土木工事設計変更ガイドライン(案) 事例集

平成24年2月

北陸地方建設事業推進協議会
工事施工対策部会

河川落差工・仮締切工(工法変更) 設計変更となった事例 4

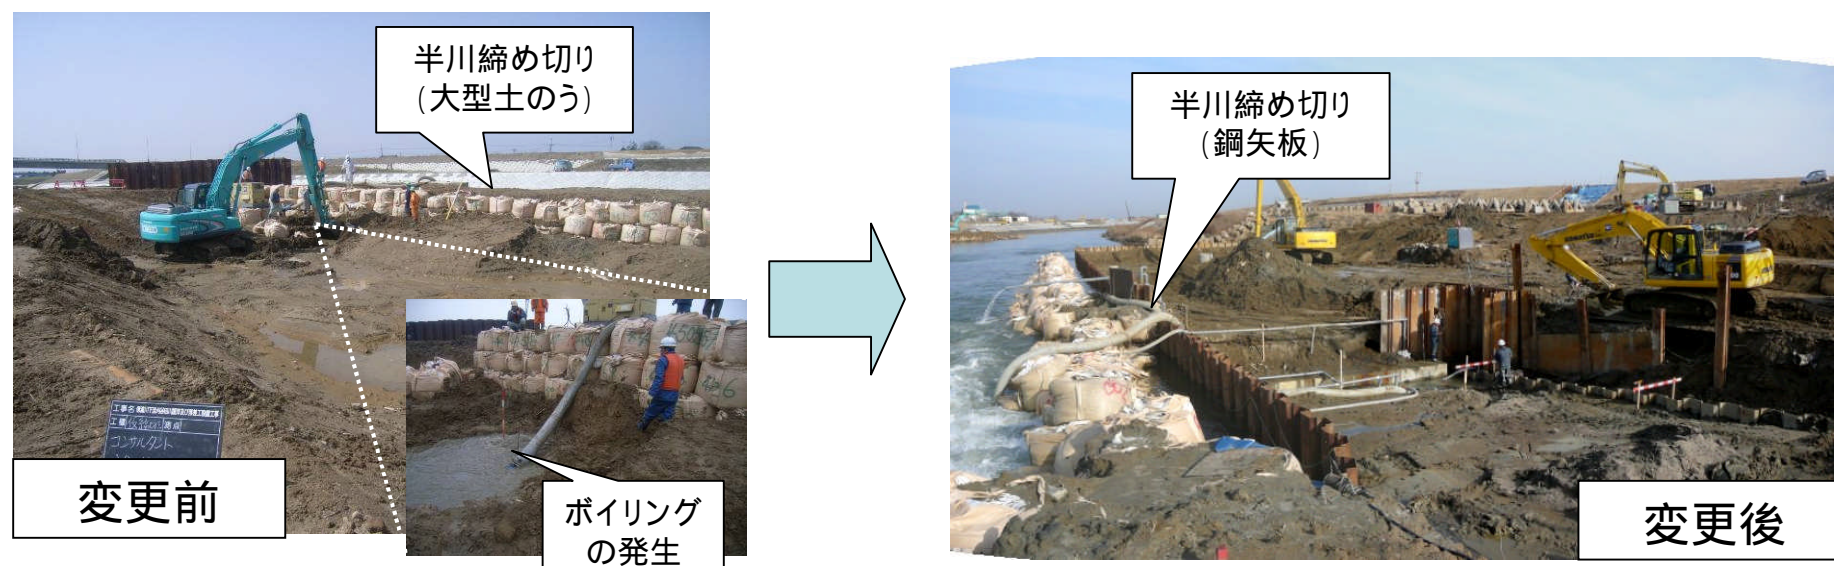
落差工の施工に於いて、仮締め切り（半川締め切り：任意仮設）を行い施工していたが、掘削を行ったところボイリングが発生したため協議を行った。（契約書第18条第1項の四）

当初予期できなかった湧水が確認されたため、受注者からの協議により地質調査を行い対策工法を検討し、一部変更指示を発出し、鋼矢板による仮締め切り(指定仮設)に変更した。

砂防工事・落石防護工(工法変更) 設計変更となった事例 7

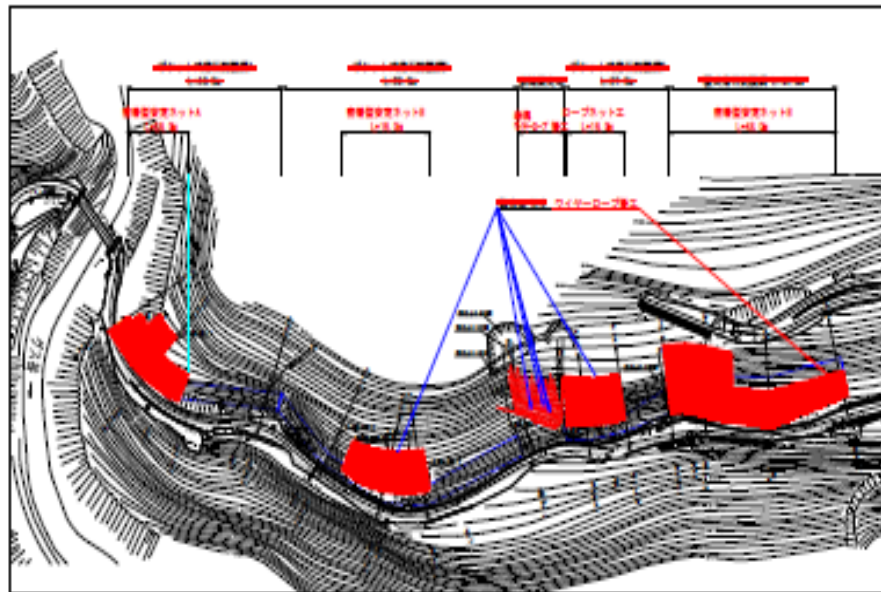
砂防工事専用軌道の落石防止として、当初設計ではポケット式落石防護網工と覆式落石防護網工を設置することとなっていたが現地踏査の結果、予想される落石が当初想定されていたものより大径で、対策工の強度が不足する恐れがあると考察されたので、密着型安定ネット工とロープ伏工に変更した。

- ・現地踏査を行った結果を基に、速やかに監督員の立会いを求めて施工方法の協議を行い工法を変更した。
- ・直接工事費で約6.5百万円の増額変更となった。

溪岸保全工 1:0.5 護岸標準断面図 S=1:50

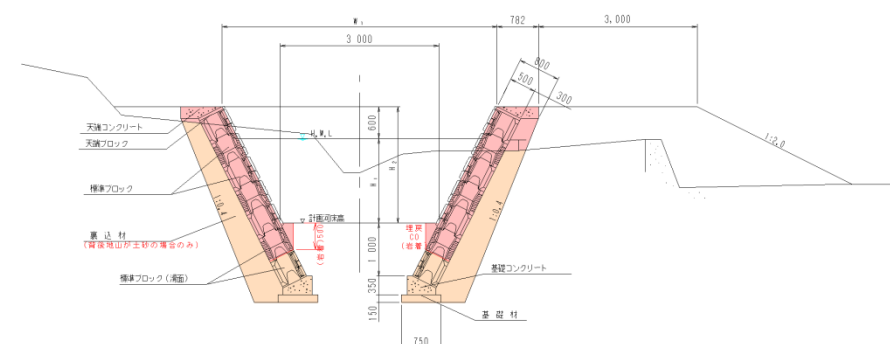
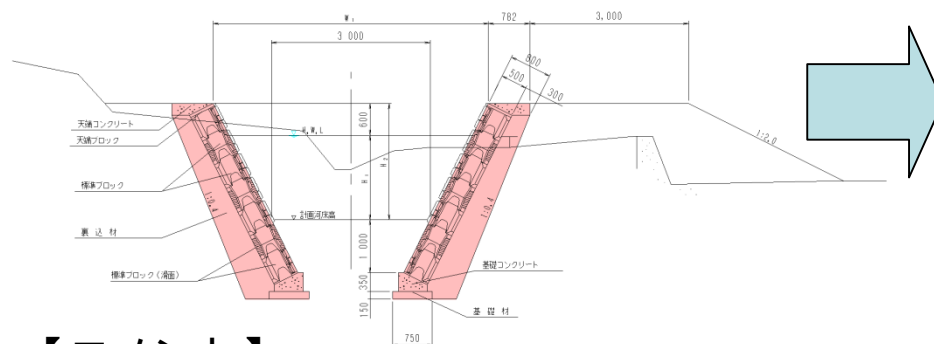
流路工において、当初設計で地盤が砂礫である場合は基礎コンクリートの施工を計画するが、現地掘削の結果岩盤が確認された場合には、基礎形式・根入深さの変更が必要となった。

- ・受注者は契約書第18条第1項(4)により設計と現地条件が一致しないことを監督員に通知
- ・調査の結果、契約書第18条第4項により設計変更を行った
- ・直接工事費で約1.4百万円の増額変更

砂防流路工事・落差解消工(追加工事) 設計変更となった事例 12

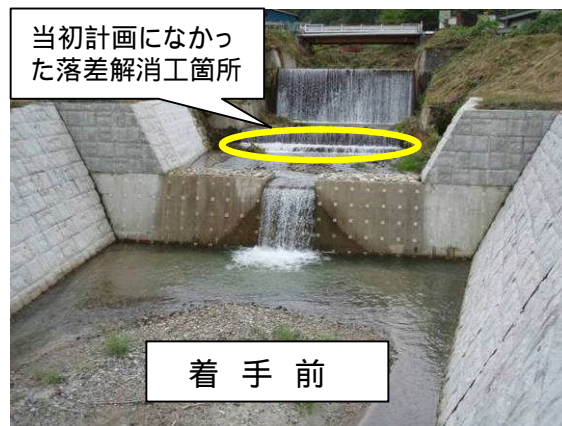
当初の設計図書になかった箇所の「落差解消工」について、現地照査の結果、増工対応として変更設計に盛り込んだ。

当初設計では、発注者は「落差解消工」が必要なほど落差は大きくないと判断していたが、受注者が現地照査した結果、協議を発議したものである。(契約書第18条第1項の四)

協議後、一部変更指示を発出し、変更対応とする旨を明示した。直工約2.3百万円増

道路改良工事・土留擁壁工(工法変更) 設計変更となった事例 14

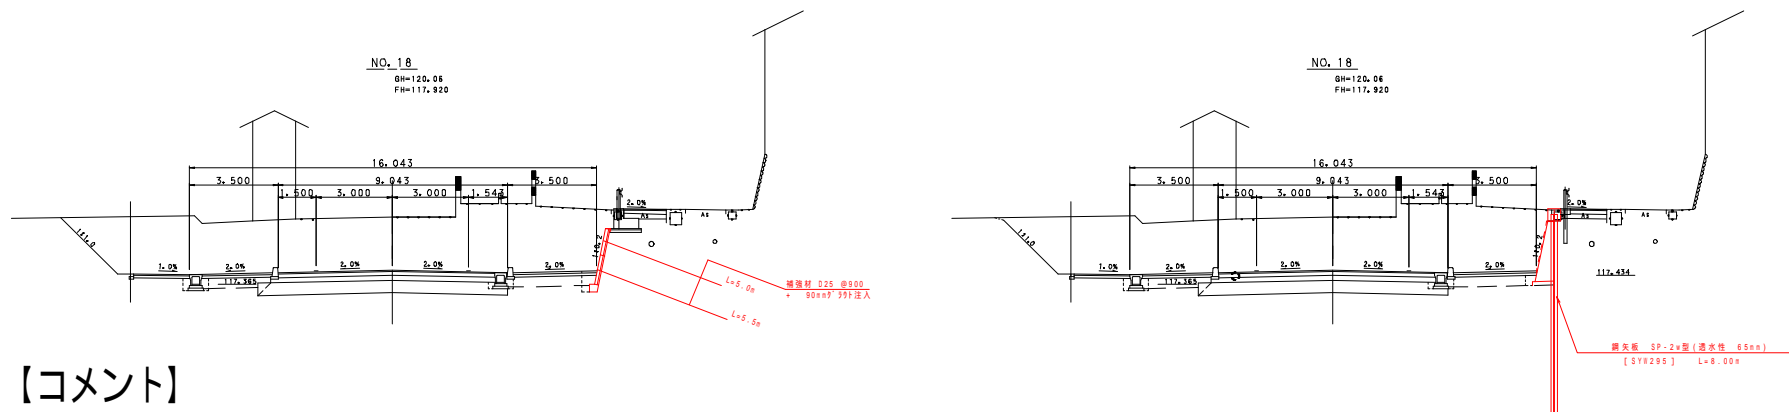
比較的地下水位が高い掘り割り部分に擁壁を設置する工事。背後の道路には占用物が多数埋設されており、抜本的な掘削が困難であったことから、発注者は、地下水対策としてウェルポイント工法を併用した、逆巻き工法による擁壁を計画。

これに対し受注者は、現地は地下水脈の流れが不明瞭で、ウェルポイントによる地下水低下が確実でない。またアンカーのグラウト材が地下水へ混入し、井戸水の汚染が懸念されると報告。受注者から変更協議。発注者は人為的な施工条件と現場が一致しないと判断し、鋼矢板工法へ変更指示。直接工事費及び事業損失防止施設費で約0.8百万円の増。

図面

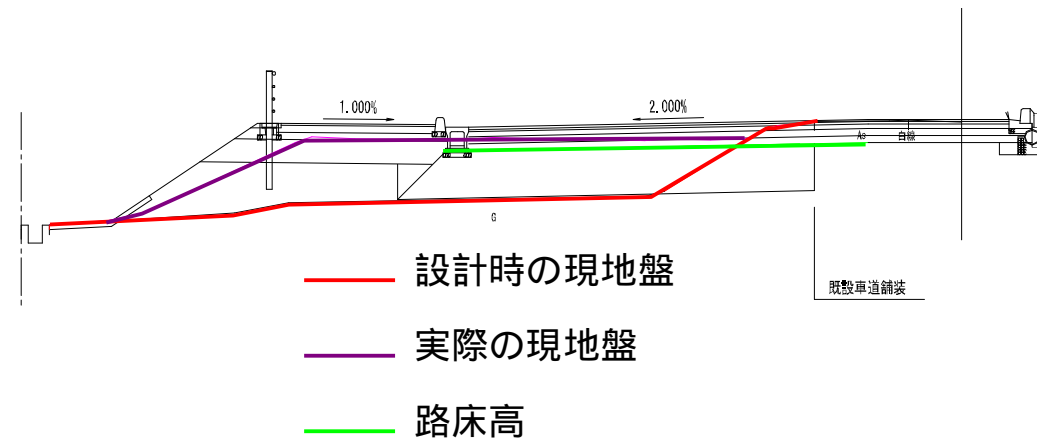
設計図書と現地の状況が一致しておらず、路床、路体の構築方法について協議が必要となった。

設計図書: 現地盤が路体面より低い為、購入土で盛土を行い、路体と路床を構築する。

現地: 現地盤の高さは、路床面まで盛土されている。

現況土を固化材にて地盤改良した方が、工程の短縮、施工の確実性及び経済性において、優れている。

- ・受注者は契約書第18条1項(4)により設計と現地条件が一致しないことを監督員に通知
- ・協議の結果、契約書第18条第4項により設計変更を行った。
- ・直接工事費で約100万円の増額変更。

<横断図>

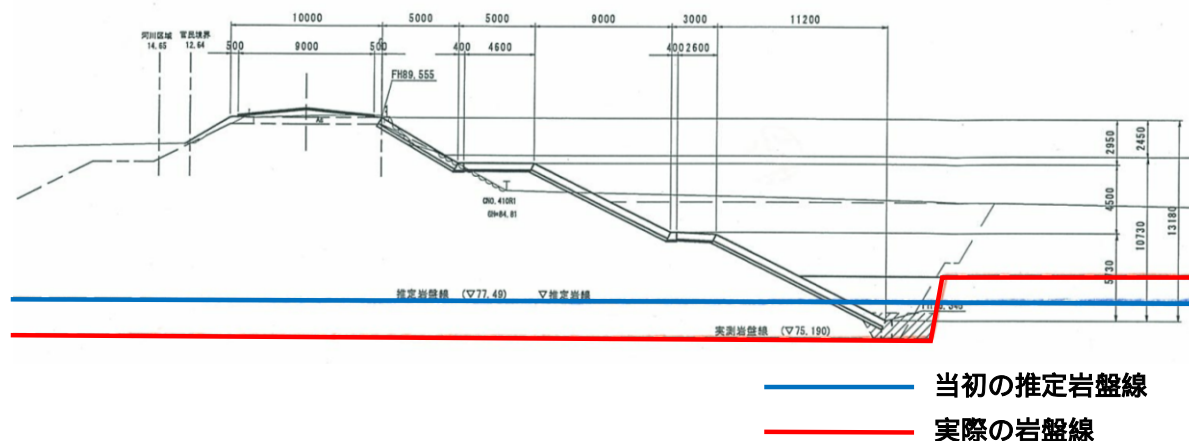
本工事は河川堤防を開削し橋台を構築するとともに、橋台周辺の護岸を施工する工事である。護岸の施工にあたり河床を掘削したところ、岩盤線が当初想定していた高さよりも低い位置にあったため、護岸が岩着するよう施工範囲を変更した。

- ・ 施工業者より確認願を提出(契約書第18条第1項)
- ・ 現地調査するとともに河川管理者と対応について協議
- ・ 調査・協議結果を施工業者に通知(契約書第18条第3項)
- ・ 設計図書変更を施工業者に通知(契約書第18条第4項)
- ・ 直接工事費で約4.5百万円の増額変更

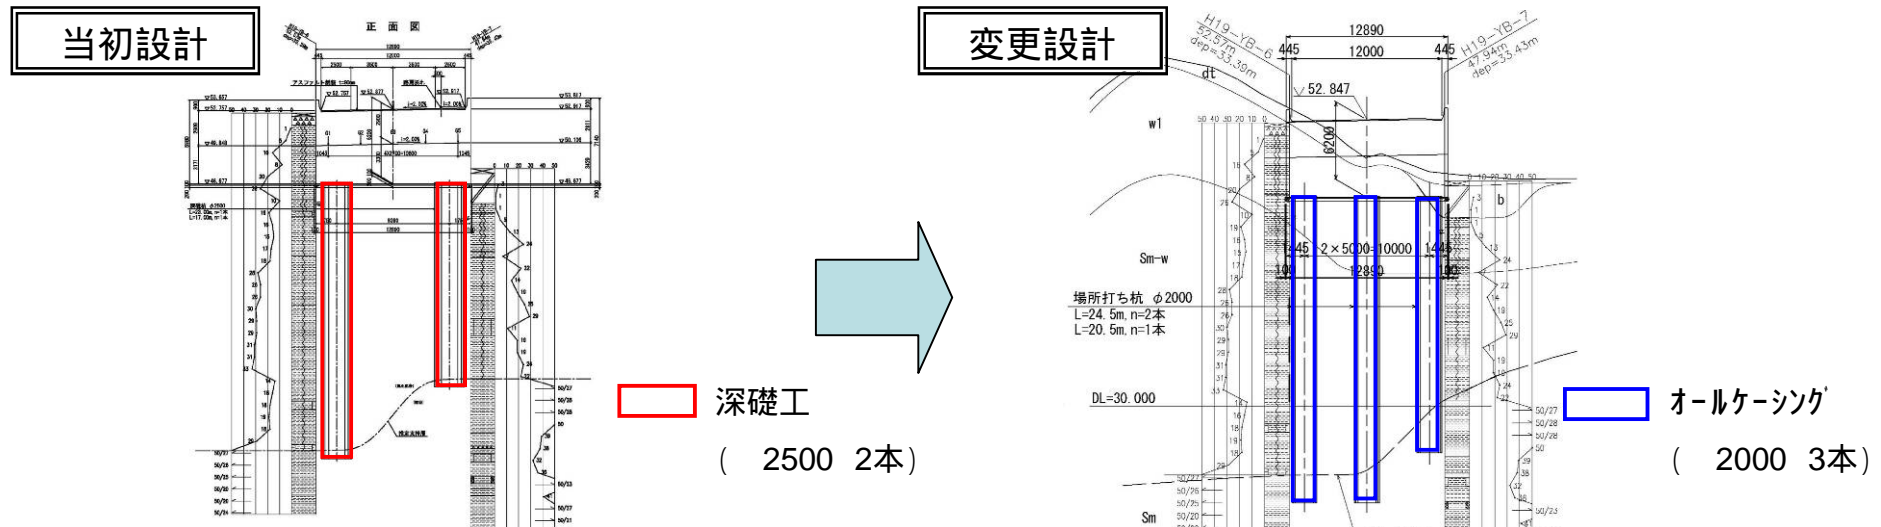
当初の設計図書では橋台基礎工の掘削を深礎工で計上していたが、現地では当初想定していた湧水量よりも多く、受注者からの協議により掘削方法をオールケーシング工法に設計変更を行った。

当初設計では湧水量が45L/分であり、一般には50L/分では深礎工が施工可能といわれているため、深礎工を計上したものである。

- ・ 契約書第18条第1項の四
- ・ 直接工事費で約3百万円の増額変更

橋梁下部工事・土留工(構造変更) 設計変更となった事例 26

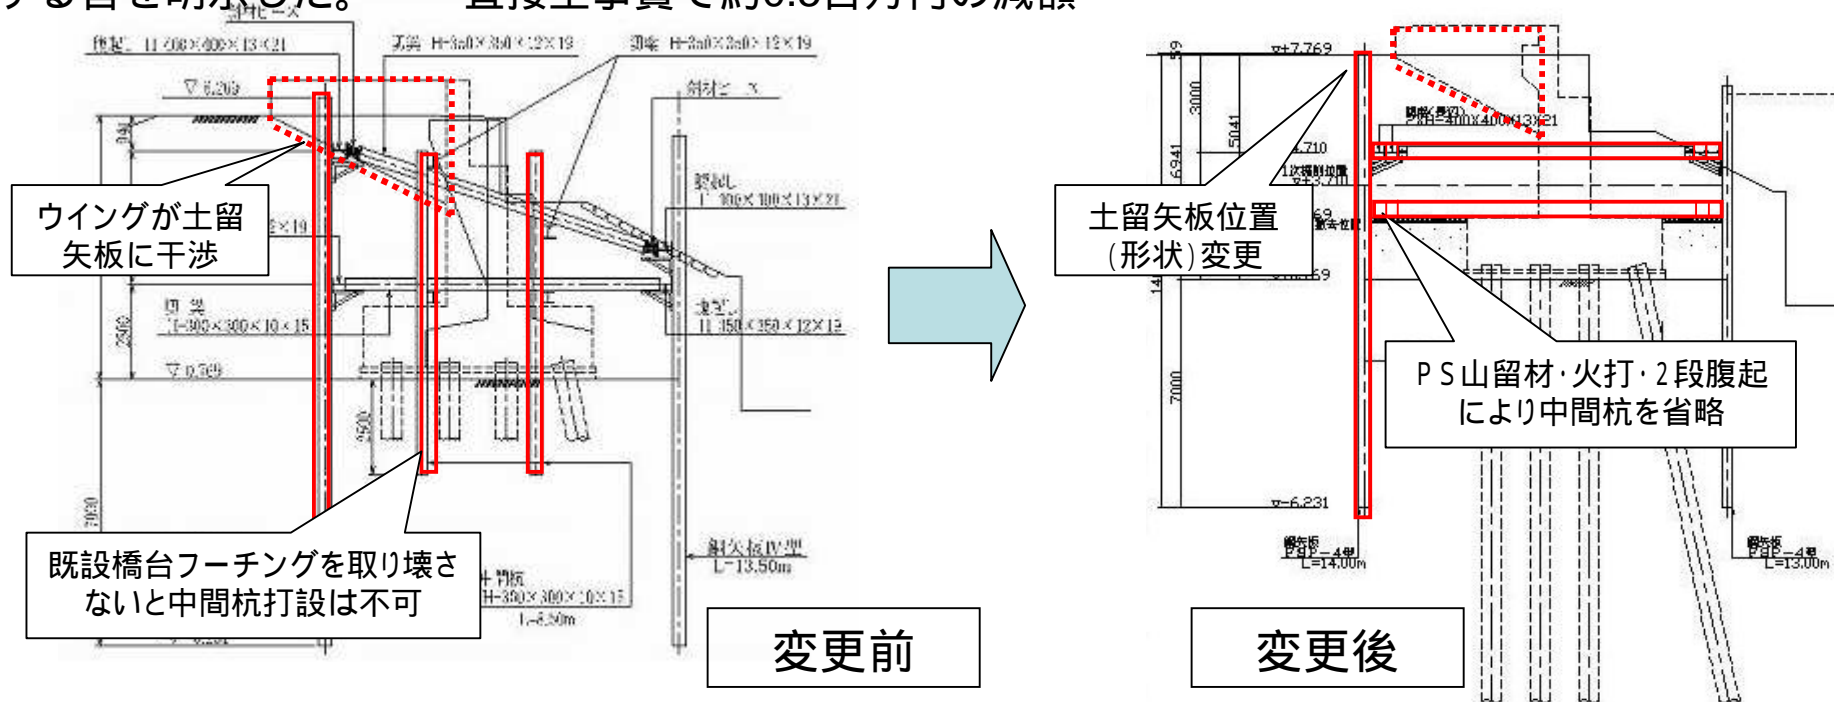
現橋梁(上部・下部)を取り壊し、同じ位置に橋梁を架け替えする工事である。当初設計は詳細設計を行い発注しているが、受注者が設計を照査した結果、施工不可能であるため協議を行う。(契約書第18条第1項の四)

橋梁下部工の「土留・仮締切工」について、構造変更の対象とし、一部変更指示を発出し、変更対応する旨を明示した。
 ・直接工事費で約0.5百万円の減額

A2橋台配筋図(その3)

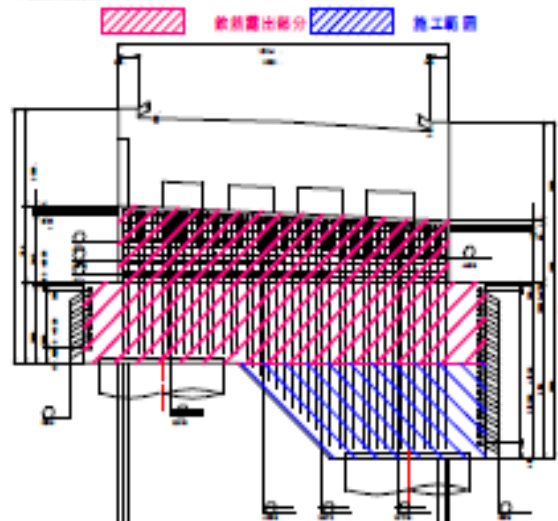
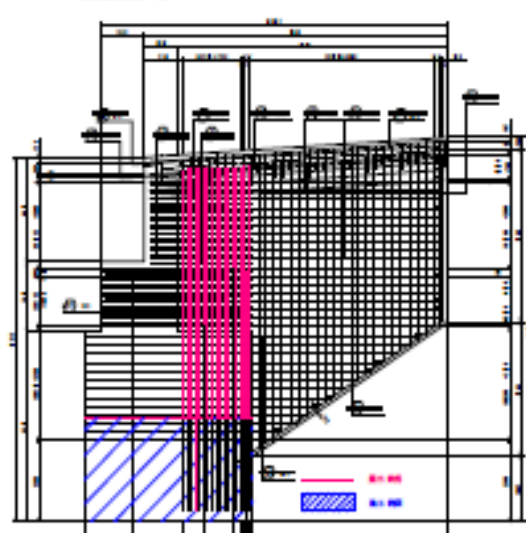
現道横の法面を掘削し、斜面对策工事を行い、橋梁下部工(橋台工、深礎工)を施工する工事で、橋台工フーチング部の一部までの施工となっていたが、基礎構造物の一体性、鉄筋露出箇所の防錆対策及び仮設(足場工)のコスト削減を図るため、発注者から施工数量の増工について協議を受けた。

- ・施工数量の増工に対して、施工方法の工夫等による工期短縮並びに工期延期の提案を行い、協議の結果、一部変更指示により橋台フーチング部すべてを施工することになった。
- ・直工費で約6.4百万円の増工並びに工期末を3月16日から3月31日に変更された。

橋梁耐震補強工事・巻立補強工(工法変更) 設計変更となった事例 32

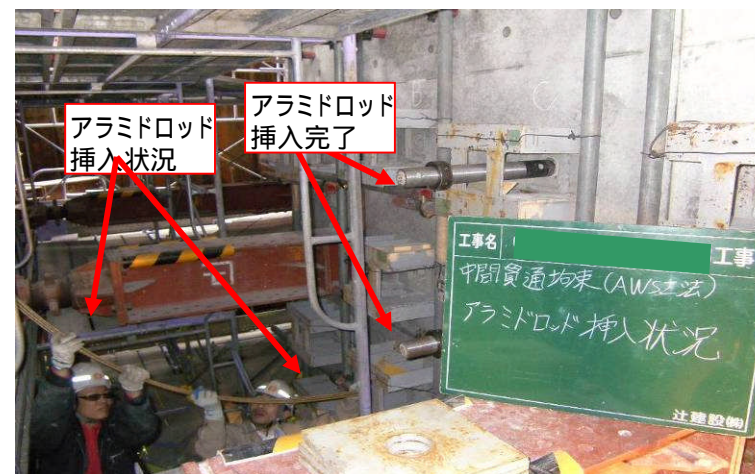
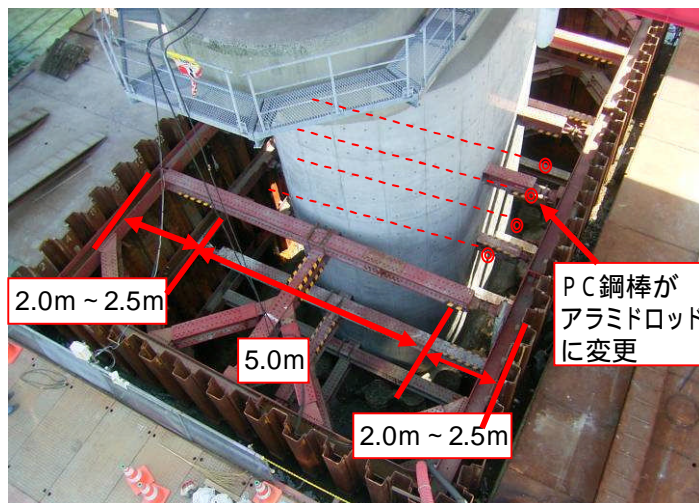
橋脚RC巻立補強工の中間貫通拘束において、当初PC鋼棒 32mm、L=5.0m、削孔径 42mmが見込んであるが、土留矢板と既設躯体の間隔が2.0m～2.5mのため、PC鋼棒の継ぎ挿入が必要となり、PC鋼棒を継施工した場合、継部のカプラー外径が60mm以上あり貫通削孔径が80mm程度必要となる。また、既設橋脚の鉄筋(D51W配筋)の離隔幅が設計上99mmで80mmの径にて既設躯体幅5.0mを既設鉄筋(D51W配筋)を避けての削孔は施工精度上難しく、受注者より(AWS工法の提案)協議を發議した。

発注者は当初の設計図書によりがたい場合は、協議内容を精査し工事請負契約書第18条1-4(条件変更等)にともない協議後AWS工法(アラミドロッド)による施工内容の一部変更指示を發出し、変更対応とする旨を明示した。直接工事費で約5.3百万円の増額。

変更前図面
変更前図面

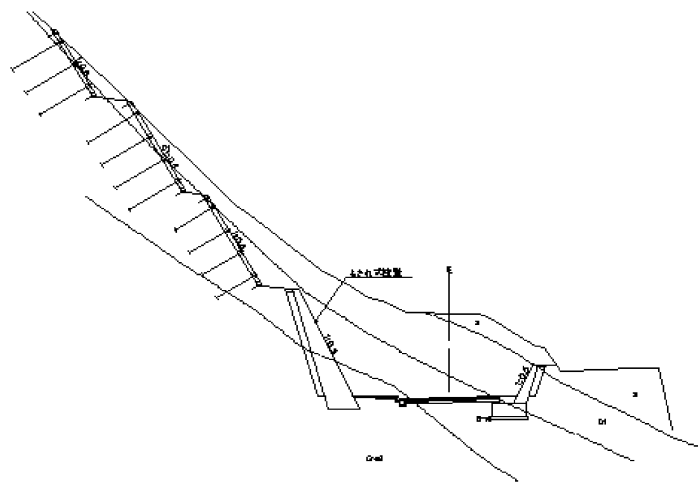
トンネル終点側坑口の明り切土区間の法面最下段の擁壁工において、当初設計では、もたれ式擁壁構造であった。

地盤条件の照査と施工性、経済性及び擁壁前面の反射(眩しさ)を検討し、大型ブロック積み構造が最適と思われたため、発注者に協議を行った。その結果、大型ブロック積みで施工することを認められ、設計変更の対象となった。あわせて、法面排水処理のため大型ブロック積み天端での排水側溝敷設と縦排水設置が指示された。直接工事費で1.4百万円の減額変更

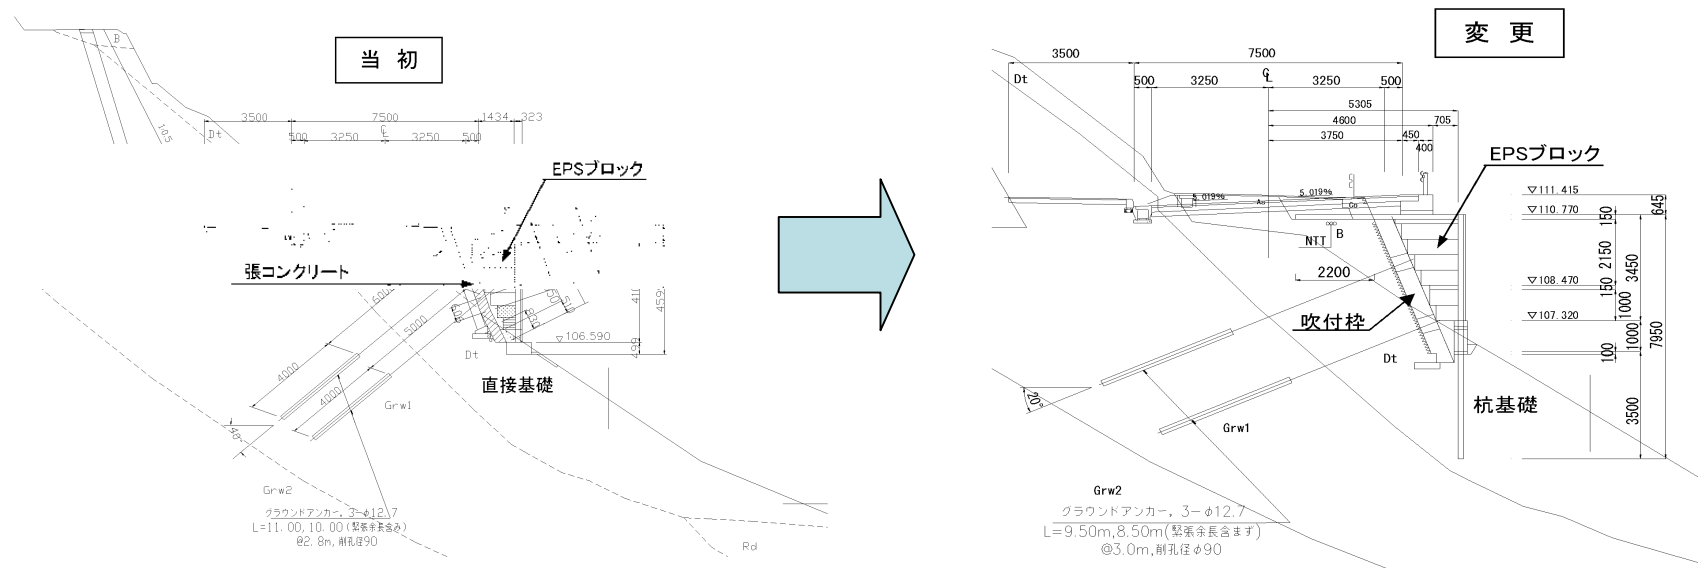
当初設計でトンネル終点側明り部に発泡スチロールを用いた軽量盛土工(EPS工法)による道路拡幅が計画されていた。発注後、EPS工法の設計・施工基準書が改訂された。

施工にあたり、既設石積擁壁基礎深さ・盛土部基礎地盤・既設埋設管位置の確認が必要なため、それらの現地調査を行ったうえで、新EPS工法設計・施工基準書、現地調査に則った構造・形状を検討し、発注者に協議を行った。その結果、構造・形状の変更が認められ、設計変更の対象となった。直接工事費で4百万円の増額変更

取付推進工計画図

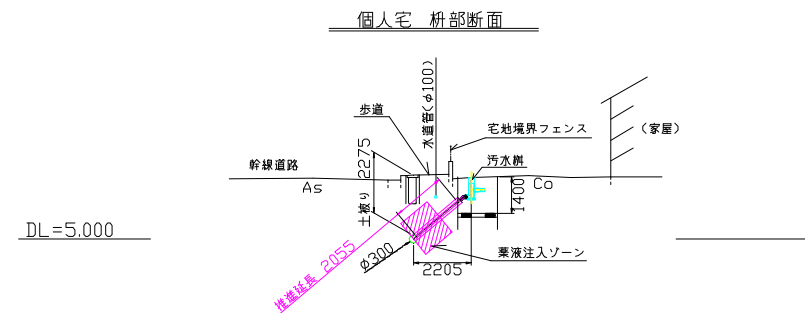
本工事は幹線道路下の管きょ推進工事(400mm塩ビ管)であり、宅ます(2箇所)も合わせて行う工事であった。当初設計においては、宅ます位置は平面図にて明記されていたが、本管との接続は開削施工となっていた。開削施工区間には塀、排水路等の障害物があり、通常施工が困難であった。

- ・受注後の現地測量結果を発注者に提示し、監督官と現地確認を行い施工可能な方法を協議した。
- ・施工者より取付推進工法を提案し、採用された。
- ・直接工事費で約百万円の増額変更。
